改善箇所説明図

改善の内容

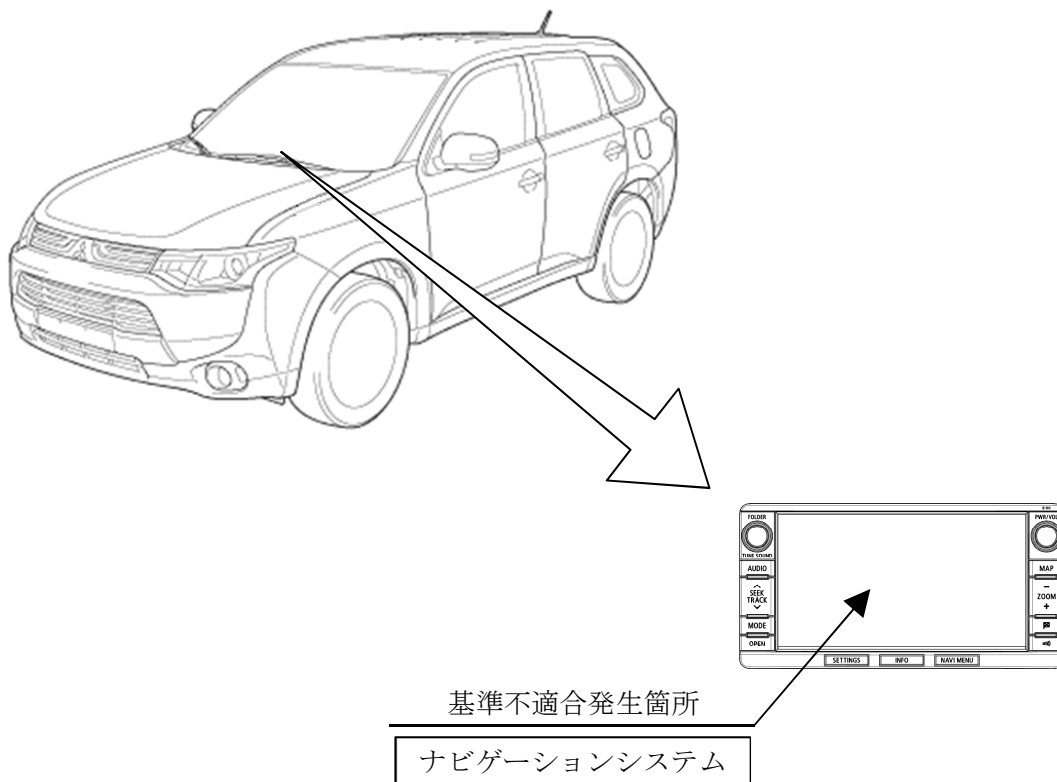
メーカー装着のナビゲーションシステムにおいて、液晶画面の電源用ICの製造工程での作業が不適切なため、通常使用しない薬液が残留しているものがある。そのため、使用過程でIC内部が断線し、液晶画面へ電源が供給されなくなり、直前直左確認用のカメラ映像が表示されず、保安基準第44条(後写鏡等の基準)に適合しなくなるおそれがある。

全車両、ナビゲーションシステムのシリアルナンバーを確認し、対象のものはナビゲーションシステムを良品と交換する。

注：図中の 内は、シリアルナンバーを確認し、交換する部品を示す。
